# *Régularisation des crues du bassin versant du lac Kénogami*

**Complément de l'étude d'impact  
sur l'environnement**

Réponses au ministère de l'Environnement du Québec

**Hydro-Québec Équipement  
et ministère des Ressources naturelles du Québec  
Août 2002**

Figure 1 : Distribution fréquentielle des 27 cotes possibles pour l'évaluation des valeurs d'importance

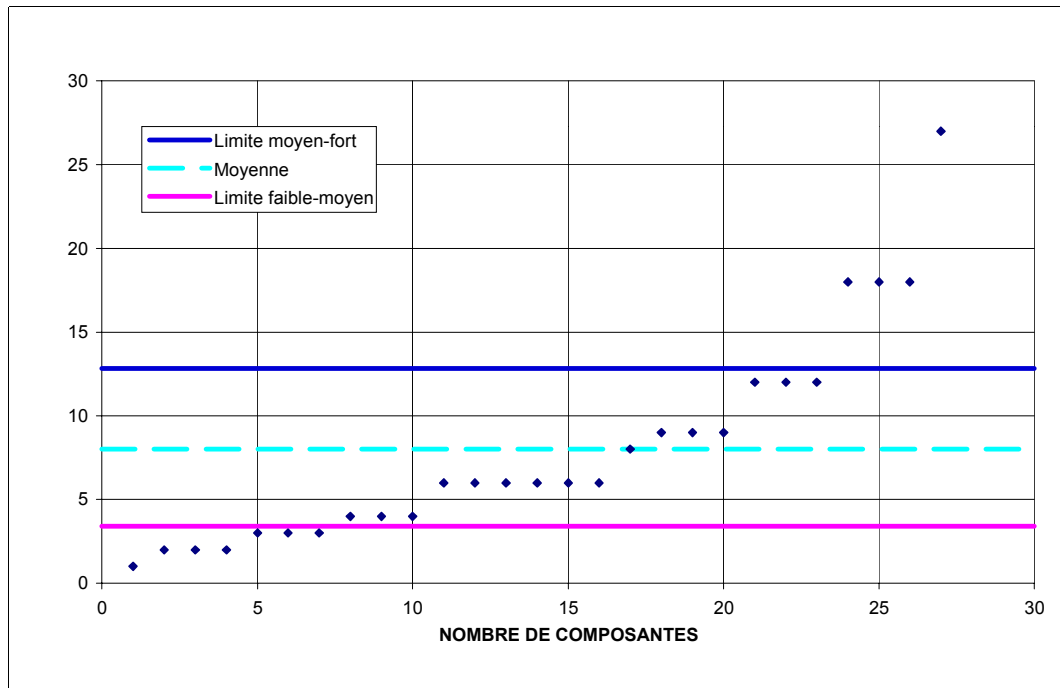
### ■ Question/commentaire 1

En utilisant la moyenne (cote 8) et l'écart type (cote 6,25) des valeurs des vingt-sept combinaisons possibles, il est possible d'affirmer que les importances faibles, dans la grille hypothétique du tableau 2, apparaissent lorsque la cote est inférieure à la cote moyenne de 8, diminuée de 63 % de la valeur de l'écart type, tandis que les importances fortes apparaissent lorsque la cote est supérieure à la cote moyenne de 8 augmentée de 75 % de la valeur de l'écart type (voir la figure 1). Les probabilités d'avoir raison d'associer une importance faible ou forte à ces valeurs seuils sont respectivement de 74 % et de 77 % (loi normale).

La présente analyse montre qu'en dehors des zones d'importance nettement faible, moyenne ou forte, l'association proposée entre l'importance d'un impact et sa combinaison de l'intensité, de l'étendue et de la durée a en moyenne trois chances sur quatre d'être acceptable.

Figure 2 : Courbes des débits classés en conditions naturelles et aménagées, par période biologique et par tronçon de la rivière Pikauba

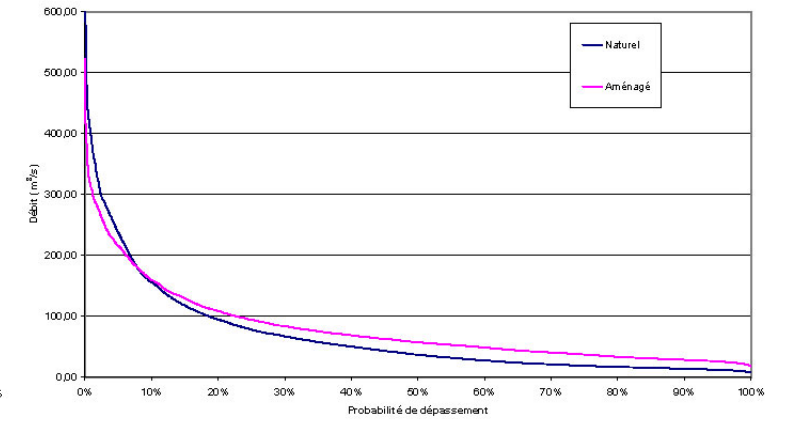
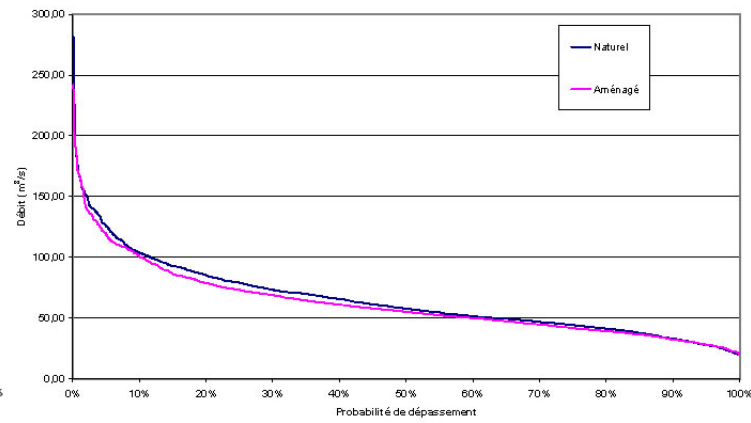
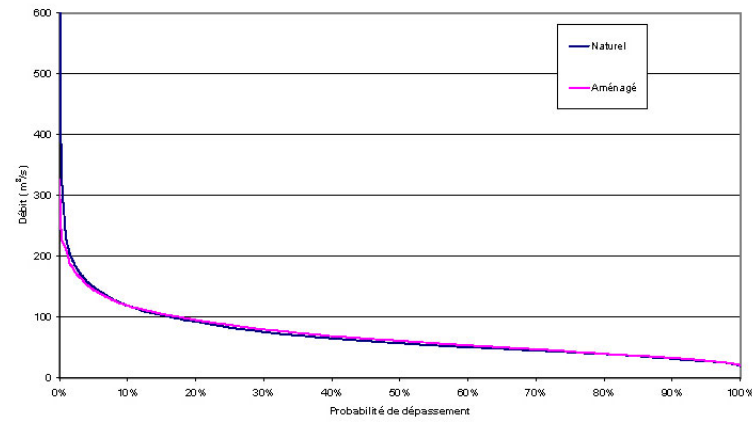
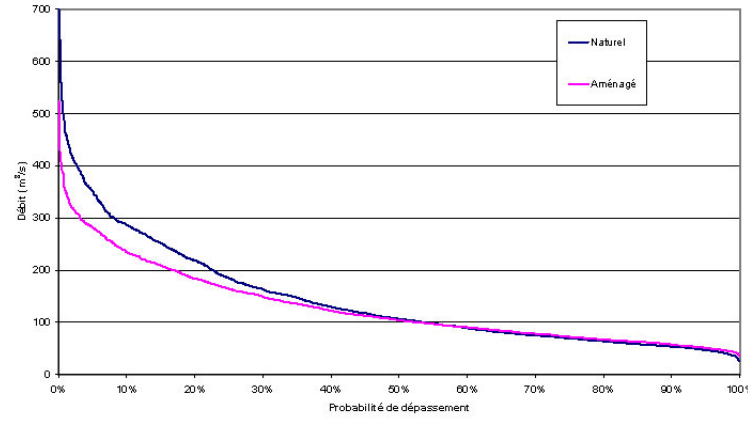
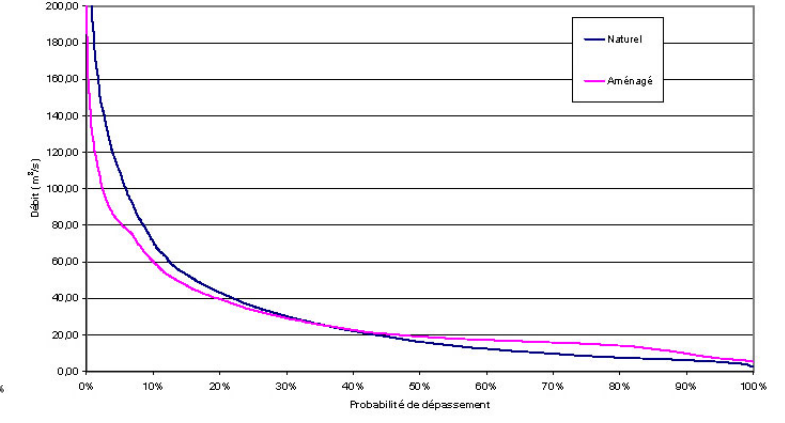
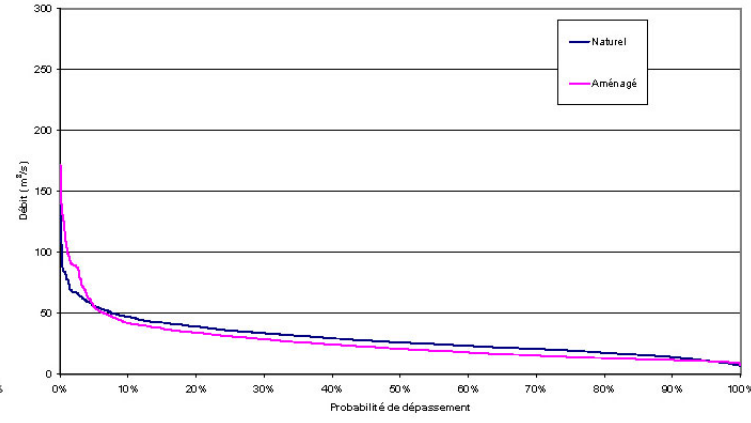
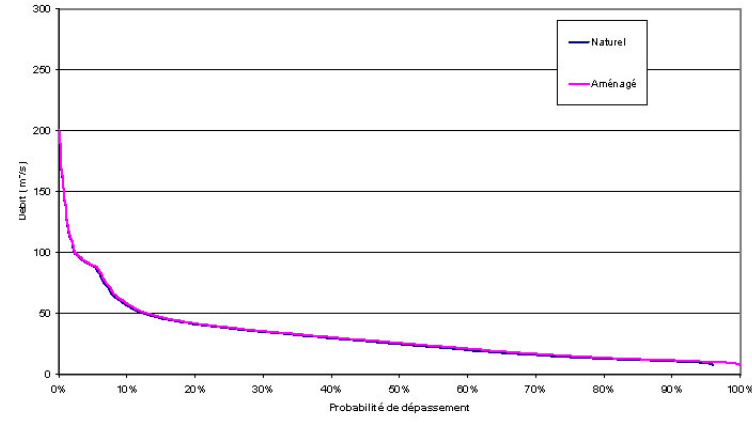
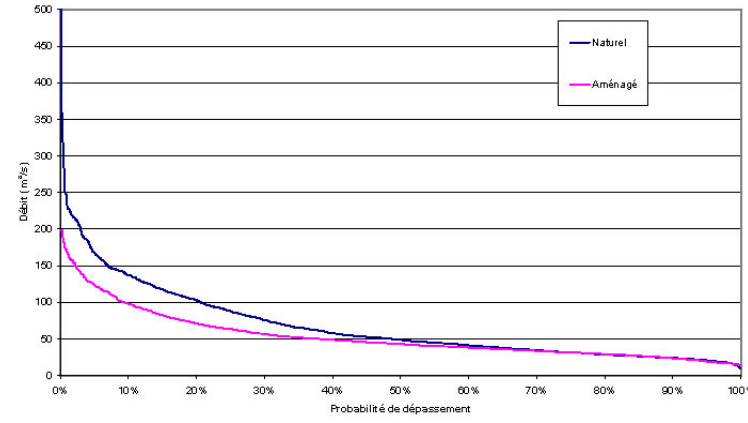
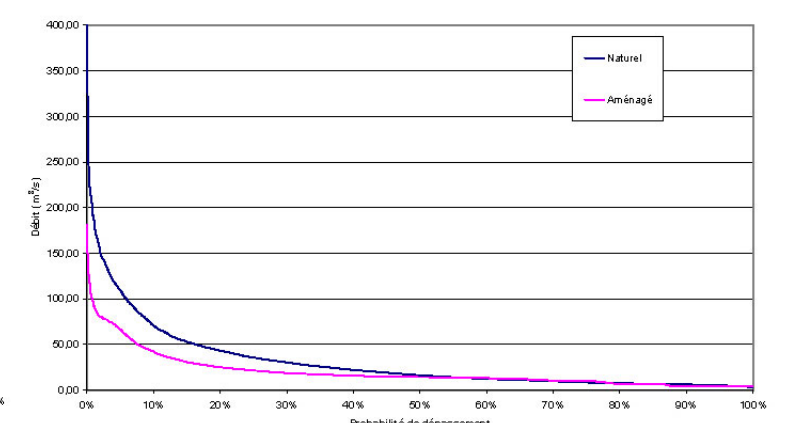
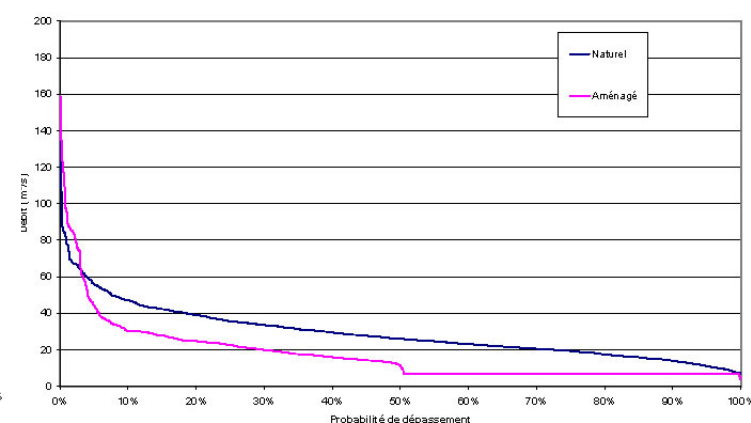
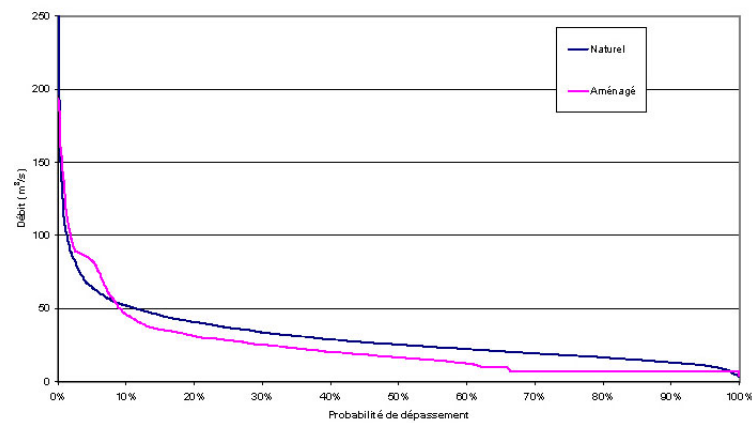
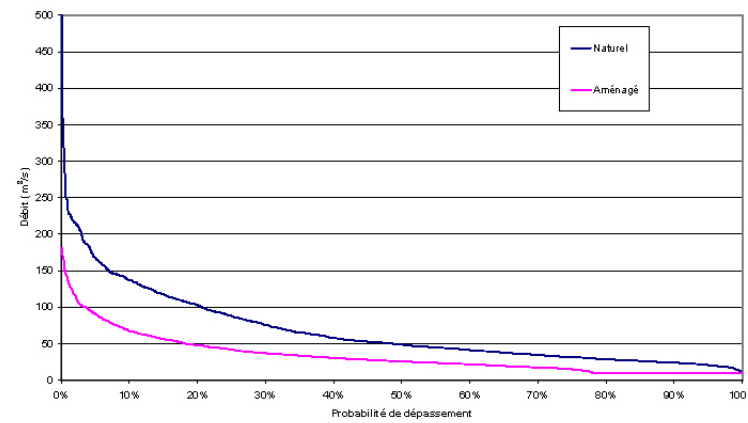
### ■ Question/commentaire 27

La figure 2 présente la courbe des débits classés, en conditions naturelles et en phase d'exploitation, pour chaque période biologique et pour chaque tronçon de la rivière Pikauba. Les périodes biologiques considérées sont la fraie printanière (du 10 mai au 30 juin), l'alimentation (du 1<sup>er</sup> juin au 30 septembre), la fraie d'automne des salmonidés (10 septembre au 5 novembre) et l'incubation des œufs (du 1<sup>er</sup> octobre au 30 juin).
